京都大学複合原子力科学研究所

原子炉設置変更承認申請書（研究用原子炉の変更）

の一部補正について

添付書類六の一部補正

第 6-2-70 図 標準地震動(Ss-10)によるすべり安全率の最小値

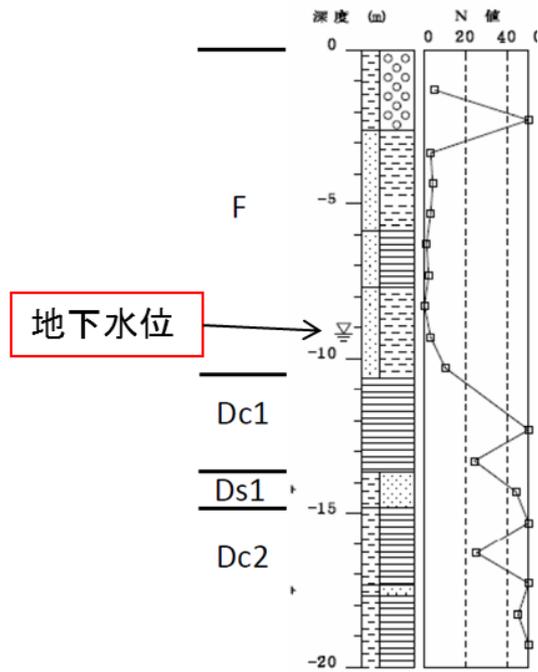
27 ケースの想定すべり面に対し、基準地震動  $S_s-1$  から  $S_s-9$  における最小すべり安全率を南北断面、東西断面それぞれについて第 6-2-68 図及び第 6-2-69 図に示し、基準地震動  $S_s-10$  に対する南北断面及び東西断面については第 6-2-70 図に示す。南北断面における最小すべり安全率は 1.9 ( $S_s-1 : + -$ ) で、東西断面では 2.1 ( $S_s-1 : - -$ ) であり、いずれも評価基準値である 1.5 を上回る。

- (4) 「第 6-2-4 表～第 6-2-7 表、第 6-2-68 図及び第 6-2-69 図」を以下のとおり変更し、「第 6-2-70 図」を追加するとともに「第 6-2-70 図」を「第 6-2-71 図」に変更する。なお、下線部は変更箇所を示す。

標準地震動	すべり面形状	すべり面番号	最小すべり安全率	標準地震動	すべり面形状	すべり面番号	最小すべり安全率
Ss-10 (+, +)		⑤	3.7 (14.41)	Ss-10 (-, +)		⑤	3.6 (9.31)
Ss-10 (+, -)		⑤	3.5 (5.78)	Ss-10 (-, -)		⑤	3.7 (6.54)

標準地震動	すべり面形状	すべり面番号	最小すべり安全率	標準地震動	すべり面形状	すべり面番号	最小すべり安全率
Ss-10 (+, +)		⑤	3.2 (6.55)	Ss-10 (-, +)		⑤	3.0 (9.32)
Ss-10 (+, -)		⑤	3.0 (9.32)	Ss-10 (-, -)		⑤	3.1 (6.55)

**第 6-4-58 図 震源を特定せず策定する地震動**

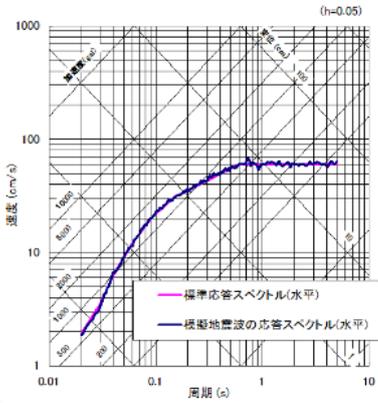
以上を踏まえ、Mw6.5 程度未満 の地震としては 2004年北海道留萌支庁南部地震を対象とし、佐藤・他(2013)<sup>(62)</sup>による震源近傍の K-NET 港町観測点(HKD020)での地表観測記録(最大加速度  $1127 \text{ cm/s}^2$ )から評価された解放基盤波を「震源を特定せず策定する地震動」の対象とする。この際、基盤地震動評価における地盤物性値等の妥当性を検討するとともに、GL-6m 以深の減衰定数を 3%とした場合の基盤地震動評価結果(水平成分)を採用した。第 6-4-58 図に水平動及び鉛直動の加速度波形と応答スペクトルを示す。

以上の検討を踏まえ、敷地の地盤物性(敷地解放基盤は  $V_s=1.6 \text{ km/s}$  程度)を考慮し、佐藤・他(2013)<sup>(62)</sup>による 2004年北海道留萌支庁南部地震による 基盤地震動を「震源を特定せず策定する地震動」の応答スペクトルとして設定する。

**第 6-4-59 図 標準応答スペクトルに適合する模擬地震波(水平動)**

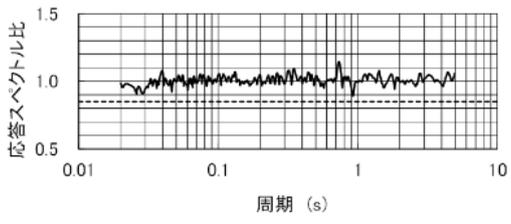
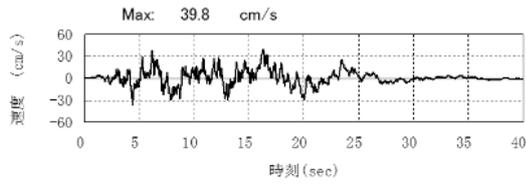
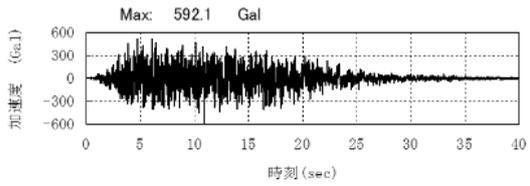
第 6-4-21 表に示した標準応答スペクトルに適合するよう、地震基盤相当面 ( $V_s=2200 \text{ m/s}$  以上)における模擬地震波を作成し、地下構造モデルを用いて解放基盤表面における「標準応答スペクトルに基づく地震動」を設定する。模擬地震波は、複数の方法に基づき検討することが求められており、一様乱数の位相を有する正弦波の重ね合わせによる方法や敷地で観測された適切な地震動の実位相を用いる方法などがある。標準応答スペクトルが定義される地震基盤相当面と当該解放基盤面とは 3m の深さの差しかなく、位相に与える影響は小さく、実位相を用いる方法は評価の対象としない。従って模擬地震波は一様乱数の位相を有する正弦波の重ね合わせによって作成する。振幅包絡形は、Noda et al.(2002)に基づく形状とし、模擬地震波の判定基準と併せて第 6-4-22 表に示す。作成した模擬地震波の時刻歴波形、応答スペクトル及び標準応答スペクトルに対する模擬地震波の応答スペクトル比を第 6-4-59 図及び第 6-4-60 図に示す。これ

らの図から、第 6-4-22 表に示した判定基準である標準応答スペクトルと模擬地震波の応答スペクトル値の比は 0.85 を上回っており、また応答スペクトル強さ (SI 値) の比は、水平動で 1.01、鉛直動で 1.02 となり、1.0 を超えている。

**第 6-4-61 図 基準地震動 Ss-10 の時刻歴波形と応答スペクトル**

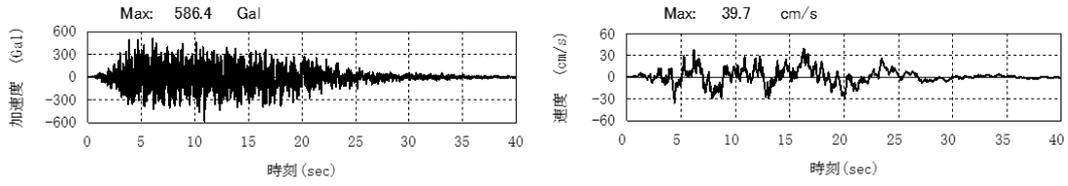
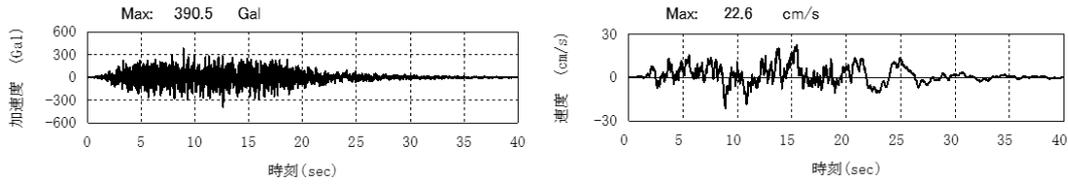
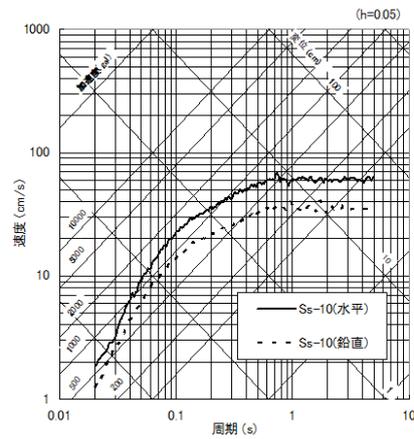
標準応答スペクトルに基づく地震動を評価するための地下構造モデルは、「6-4-5 敷地地盤の振動特性」の「(4)地盤構造モデル」の「(1)一次元速度構造モデル」で示した地盤モデルを用いた。標準応答スペクトルが定義される地震基盤相当面は、S 波速度( $V_s$ )が  $V_s=2200\text{m/s}$  以上であることを踏まえ、第 6-4-5 表の  $V_s=2436\text{m/s}$  の花崗岩上面である GL-184m として設定する。標準応答スペクトルに基づく地震動(基準地震動  $S_s-10$ )の時刻歴波形及び応答スペクトルを第 6-4-61 図に示す。

**第 6-4-63 図 基準地震動 Ss-1 (水平動) と南海トラフ沿いの巨大地震(陸側ケース)、想定海洋プレート内地震による地震動及び震源を特定せず策定する地震動との比較**

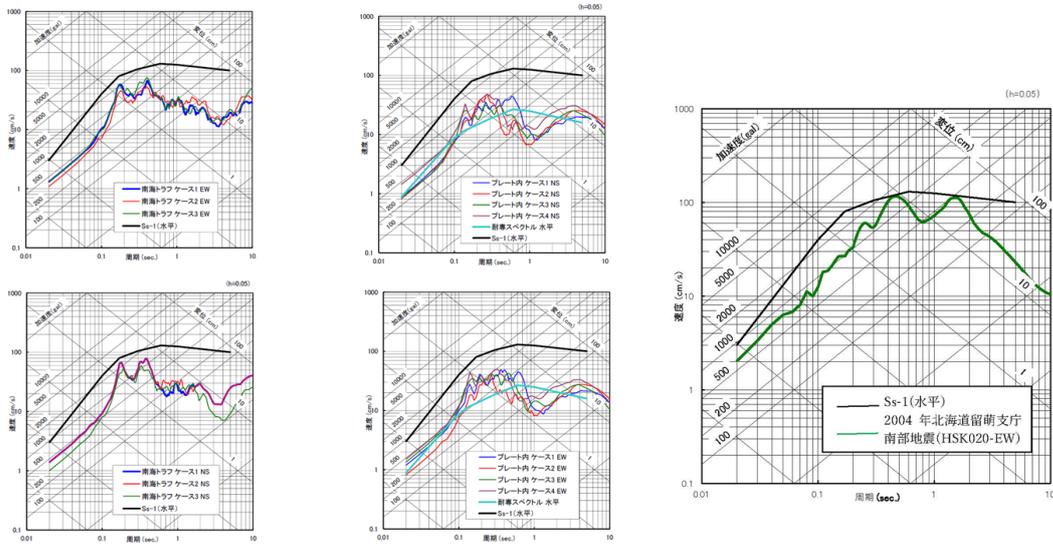
水平動に対しては、中央構造線断層帯による地震、上町断層帯による地震及び想定海洋プレート内地震の応答スペクトル法による評価結果を包絡するスペクトルとして策定し、その結果を第 6-4-62 図に示す。策定した応答スペクトルは、南海トラフ沿いの巨大地震(陸側ケース)及び想定海洋プレート内地震の断層モデルによる評価結果や「震源を特定せず策定する地震動」を包絡している(第 6-4-63 図)。一方、鉛直動については、想定海洋プレート内地震の応答スペクトル法による評価結果、全ての検討用地震の断層モデルによる評価結果や「震源を特定せず策定する地震動」として第 6-4-58 図に示した 2004 年北海道留萌支庁南部地震を包絡するスペクトルとして策定し、第 6-4-64 図及び第 6-4-65 図にその結果を示す。策定した応答スペクトルを  $S_s-1$  とし、水平動及び鉛直動の応答スペクトル値を第 6-4-23 表に示す。

すべてSs-1(水平動) を下回っていることから基準地震動とはしない。

第6-4-70図 基準地震動 Ss-1~Ss-10 の応答スペクトル

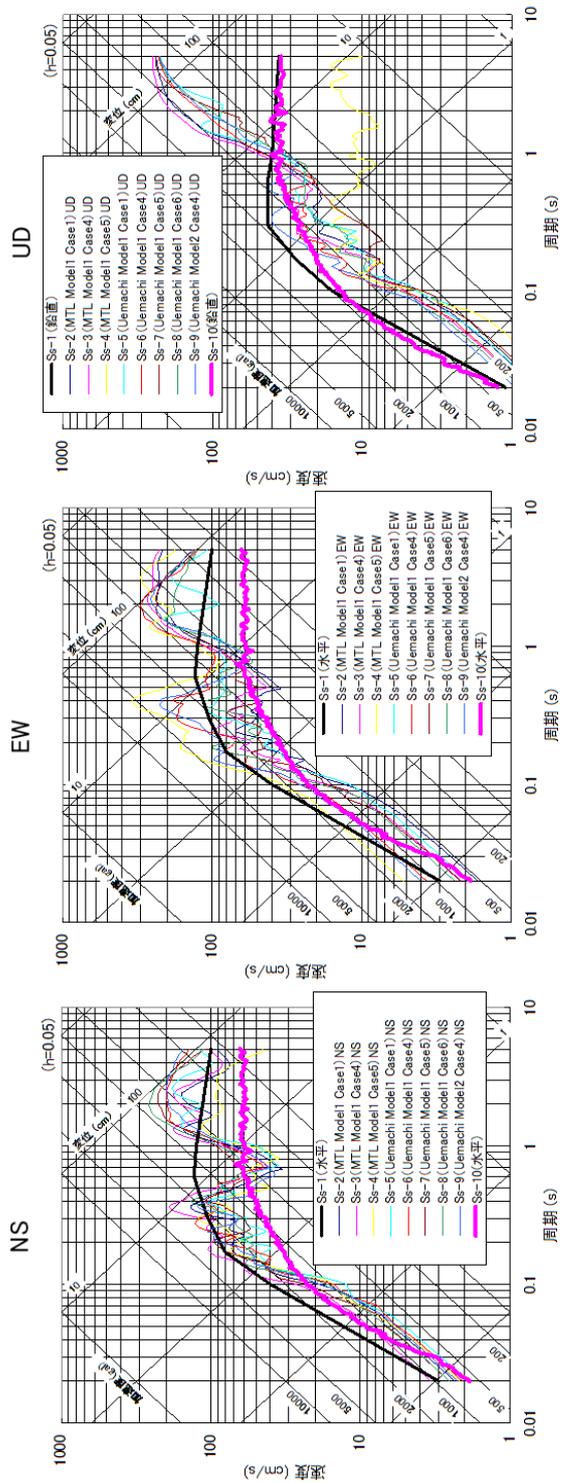
第 6-4-70 図には応答スペクトル法による基準地震動 Ss-1 及び断層モデルに基づく基準地震動 Ss-2～Ss-9 に、鉛直動で Ss-1 を短周期領域の一部で上回る標準応答スペクトルに基づく基準地震動 Ss-10 による応答スペクトル（第 6-4-61 図）も加え、Ss-1～Ss-10 までの 10 ケースの応答スペクトルを示す。また、Ss-1～Ss-10 の最大加速度を第 6-4-25 表にまとめて示す。

第 6-4-82 図 基準地震動 Ss-10 に基づく入力地震動

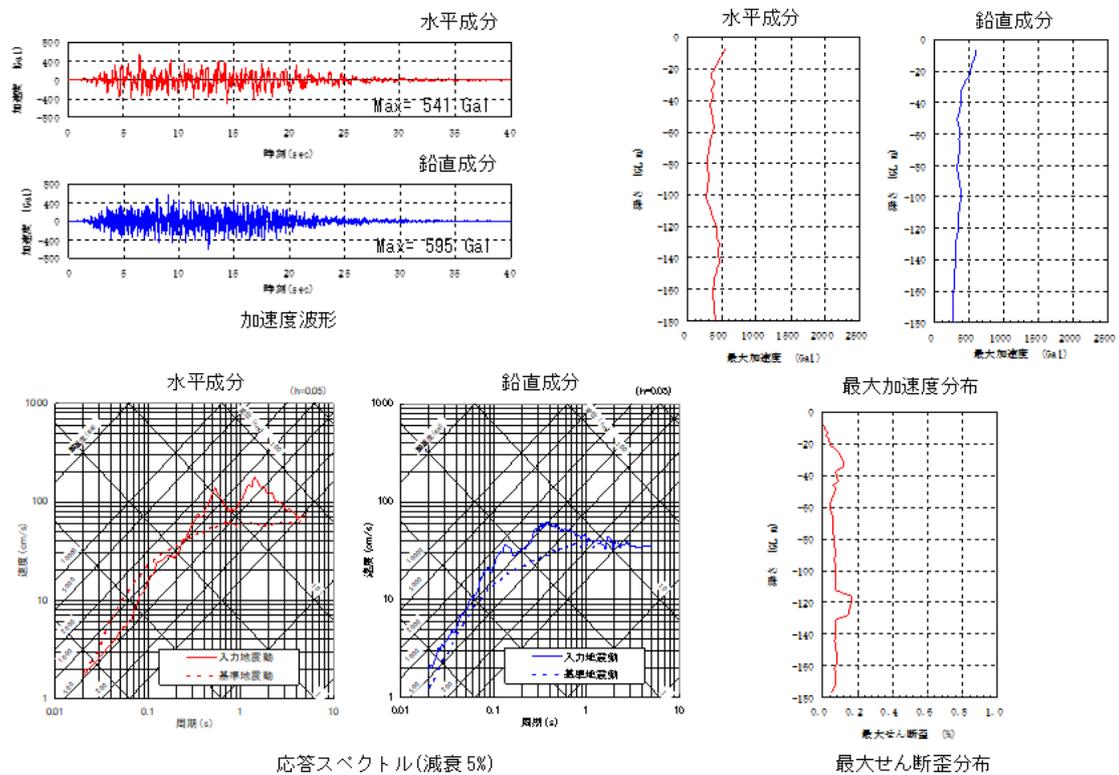
基準地震動 Ss-1～Ss-10 に基づく入力地震動を第 6-4-73 図～第 6-4-82 図に示す。  
Ss-1～Ss-9 までの水平動については時刻歴非線形地震応答解析の結果で、Ss-10 については等価線形地震応答解析の結果である。鉛直動はすべて線形地震応答解析結果である。図には、時刻歴加速度波形、応答スペクトル及び最大加速度分布及びせん断ひずみ分布を示す。
